ABWÄGUNG ZU DEN BEHÖRDEN UND TÖBS

zur 1. Änderung des Bebauungsplans Nr. C31
„Am Zehnthof“

Gemeinde Niederzier – Ortslage Huchem-Stammeln

September 2021

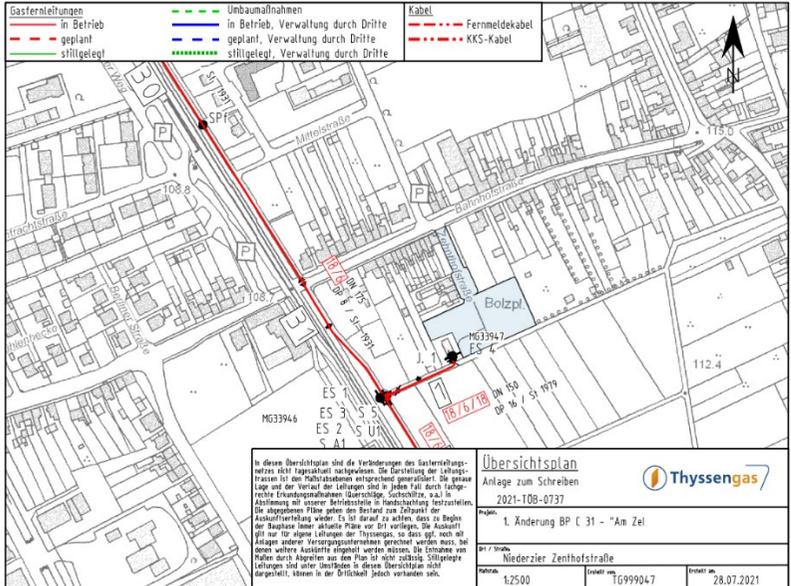
Stellungnahmen	Abwägungsvorschläge	Beschlussvorschläge
20 TELEFÓNICA GERMANY GMBH & CO. OHG		
20.1 Mit Schreiben vom 13.08.2021		
20.1.1 Richtfunk von Telefonica o2		
<p>Die Überprüfung Ihres Anliegens ergab, dass auch weiterhin keine Belange von Seiten der Telefónica Germany GmbH & Co. OHG zu erwarten sind. Zur besseren Visualisierung erhalten Sie beigefügt zur E-Mail ein digitales Bild. Das Plangebiet ist im Bild mit einer dicken roten Linie eingezeichnet.</p> <p>Sollten sich noch Änderungen der Planung / Planungsflächen ergeben, so würden wir Sie bitten uns die geänderten Unterlagen zur Verfügung zu stellen, damit eine erneute Überprüfung erfolgen kann.</p> <p>Bei Fragen, stehe ich Ihnen gerne zur Verfügung.</p>	<p>Die Stellungnahme wird zur Kenntnis genommen. Es werden keine Bedenken oder Anregungen vorgetragen.</p> <p>Eine Änderung der Planung ist nicht vorgesehen, sodass eine erneute Übersendung der Unterlagen nicht notwendig oder vorgesehen ist.</p>	<p>Die Stellungnahme wird zur Kenntnis genommen.</p>

20.1.2 Anlage 1		
	<p>Der vom Eingebler dargestellte Bereich entspricht dem räumlichen Geltungsbereich der 1. Änderung des Bebauungsplanes Nr. C31. Die Richtfunkstrecke der Telefónica Germany GmbH & CO. OHG verläuft außerhalb des räumlichen Geltungsbereiches des Bebauungsplans. Die Anlage wird zur Kenntnis genommen.</p>	<p>Die Stellungnahme wird zur Kenntnis genommen.</p>
